品番変更のお知らせ SAD-3007B

TN ナックルアダプター旧型客車用

旧品番 SAD-3007B → 新品番 SAD-3007NB

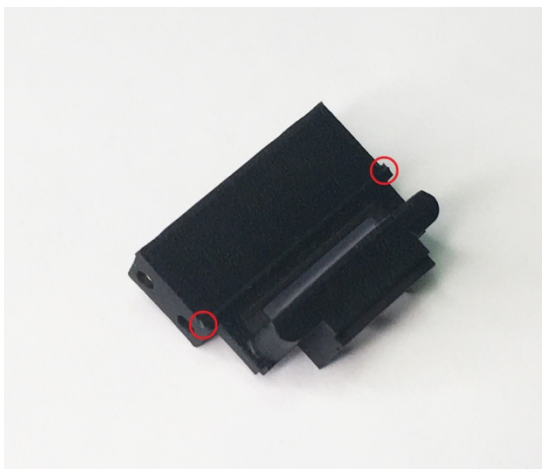
該当商品につきましては、他のアダプターに比べオーバーハングが長い構造の為、製造時に反りが出る物が多く、歩留まりが悪い状況が続いておりました。

装着後の製品の見た目を重視する為にサポート材の痕跡は極力目立たない箇所のみとするよう心がけておりましたが、上記の理由から本製品につきましては下記の箇所にサポート材を追加設置する事となりました。

新仕様の物は画像の丸印の箇所にサポート材を取り外した痕跡が残ります。

サポート材の取り外し状況により該当箇所にバリの様に出っ張りが残る物と角部の欠けの様になる物が混在します。
